Edmund Siemers-Stiftung  
Projekt Este - Wümme

**Begehung des Todtglüinger Bachs (Beek) am 26.11.03 kurz vor Einmündung in die Este**

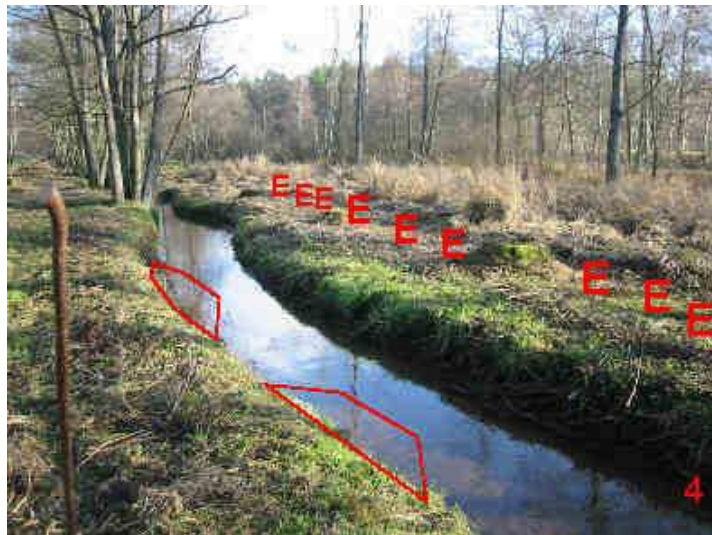
Das überbreite Bachbett muss im Niedrig- und Mittelwasserbereich durch punktuell einzubauende Strömunglenker aus Geröll um die Hälfte eingeengt werden. Dies gilt sowohl oberhalb (Foto 1) als auch unterhalb (Foto 2) der Rohrüberfahrt Richtung Viehstall. Unterhalb ist eine Sohlgleite (oder beidseitige Einengung) am Ende des Rohrkolks von Vorteil (Foto 3).

Alle 5 Meter sollen dazu je 0,5 m<sup>3</sup> Geröll als Strömungslenker direkt an der Böschungskante abgesetzt werden (oberhalb Rohr rechts-, unterhalb linksufrig) und zwar so, dass sie jeweils unmittelbar oberhalb des gegenüber befindlichen Pappelstubbens enden (Foto 4).
